Výstavba plynových motorů v Teplárně Komořany

VYSVĚTLENÍ, ZMĚNA NEBO DOPLNĚNÍ ZADÁVACÍ DOKUMENTACE X

Žádost o vysvětlení zadávací dokumentace č. 12 (obdržena dne 17. 4. 2026):

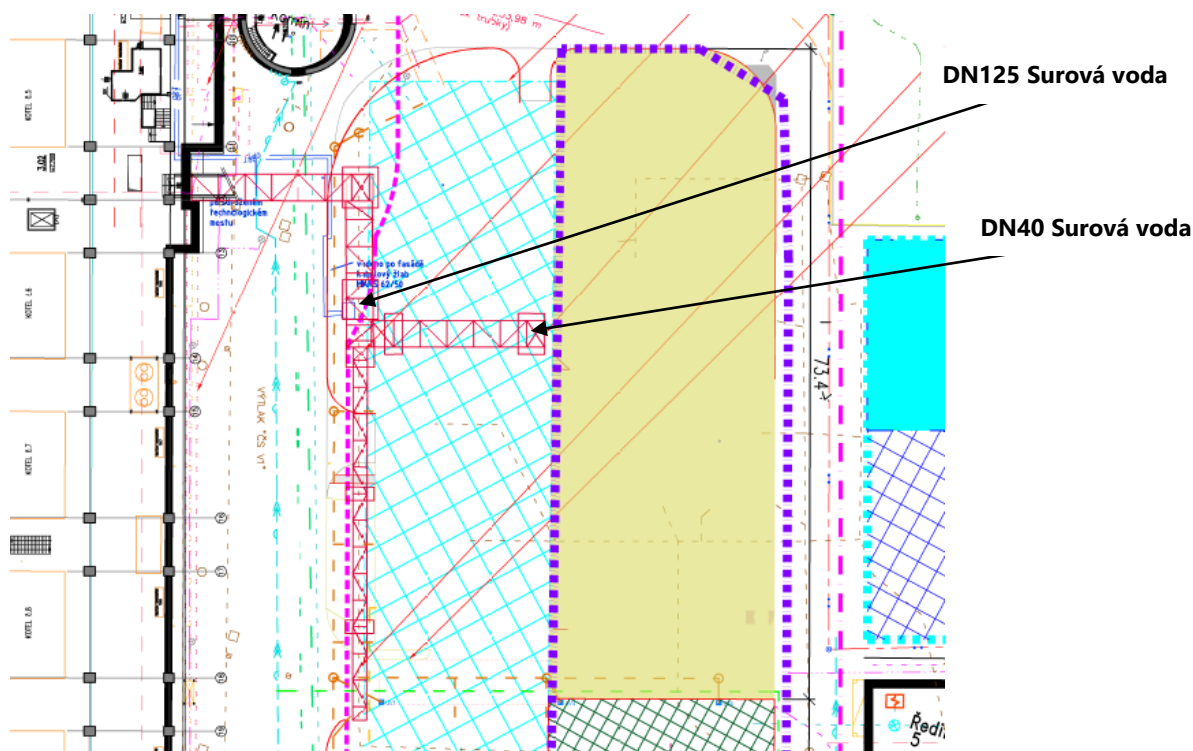
Dokument UE_Plyn_motory_Vysvetleni_ZD_V_20260330_revSLK_20260330 obsahuje dotaz 3). Žádáme o upřesnění odpovědi, zda je teplo z plynových motorů možné odvést pomocí chladicí vody, která je k dispozici v určitém množství (max 200m3/h), anebo je nutné zhotovitelem dodat nouzové chladiče odpovídající kapacity? Jaký je minimální objem chladicí vody, který je k dispozici pro odvod tepla v případě, že nebude odběr tepla?

Zadavatel uvádí, pro chlazení je k dispozici chladicí voda, jak je uvedeno v zadávací dokumentaci:

Množství chladicí vody je omezeno na:

- 200 m3/h – při provozu paroplynového bloku PPC1
- 450 m3/h – když je paroplynový blok PPC1 mimo provoz

Další kapacita chladicí vody je k dispozici z potrubí surové vody, původní odbočka pro PPC2 DN40 (napojovací bod) nebo napojení na hlavní páteřní rozvod k PPC1 DN125.

Pokud dodavatel vyhodnotí, že kapacita chladicí vody není dostatečná, musí navrhnout a zajistit chlazení jiným způsobem.

Je možné i vytvoření nového okruhu chladicí vody, napojení na stávající chladicí řad teplárny. Dodavatelem navržené řešení bude projednáno v rámci jednání o předběžných nabídkách.
